## 經濟部水利署第十河川局 函

主旨：檢送本局111年1月26日「大漢溪右岸浮洲橋至鐵路橋河段改善工程(第一期第二標)」開工前協調會勘紀錄如附件，請查照。

「大漢溪右岸浮洲橋至鐵路橋河段改善工程(第一期第二標)」開工前協調會

## 經濟部水利署第十河川局會勘紀錄

施工車輛進出路線圖

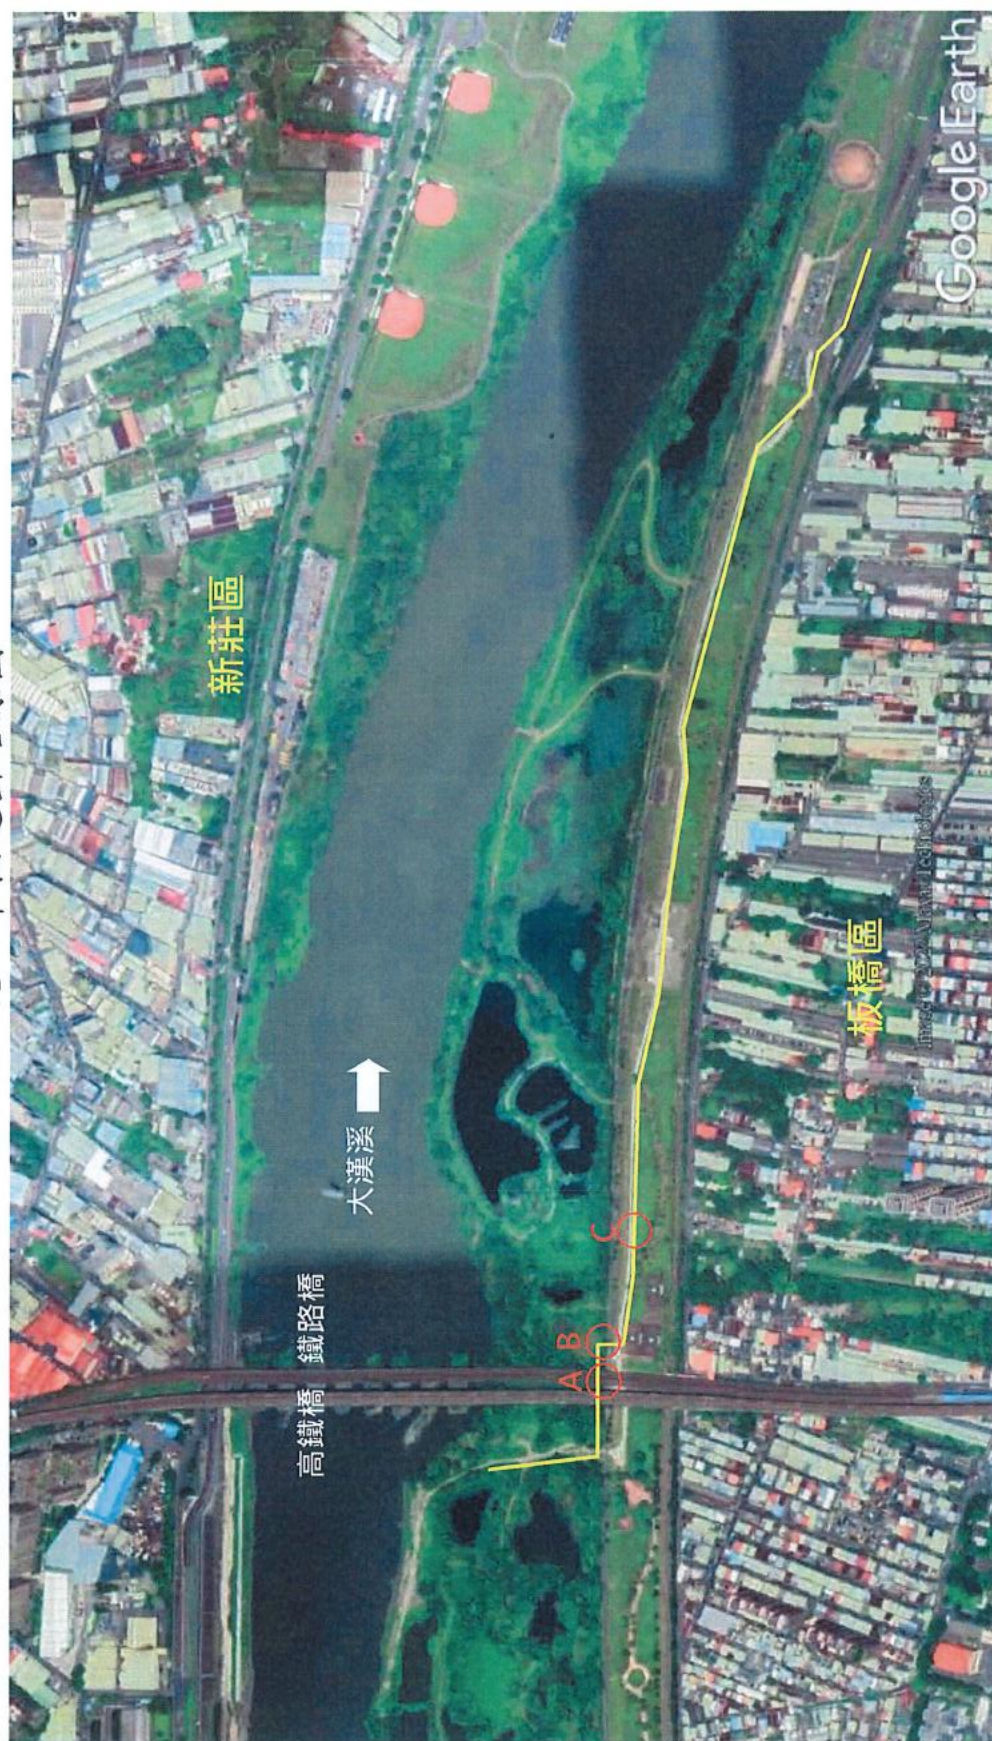
- 1、鐵路橋高度較低，施工機具進出時請注意高度。
- 2、請提供施工平面配置圖供參。

2、鐵路橋及高鐵橋下廣場混凝土鋪面為貴局之前工程車輛動線，若後續無需使用，請依108年8月7日會勘復原。

3、工程土方暫置區2目前係浮洲濕地之水域範圍，且為A系統草澤濕地留至辦網流區剩餘管線，建議另遷移其餘陸域範圍。

4、工程工區大門部分路段現況為混凝土路面，請協助納入後續復舊。

5、提供浮洲濕地管線圖，施工時應避免連通管線堵塞或破裂，以利本處維持濕地運作功能。

(二)施工期間請川祥營造有限公司注意高灘地下方管線之保護措施，施工車輛進出鐵路橋及高鐵橋下方灘地時應注意高度，並加強進出車輛管制及清洗作業。

(三)本工程土方暫置區2為高管處A系統草澤濕地留至辦網流區剩餘管線，由第十河川局另案研議土方暫置區位置，並依提供浮洲濕地管線圖施作連通管線工程。

(四)鐵路橋及高鐵橋下方廣場混凝土鋪面，若後續無需使用，  
將依 108 年 8 月 7 日會勘紀錄辦理。
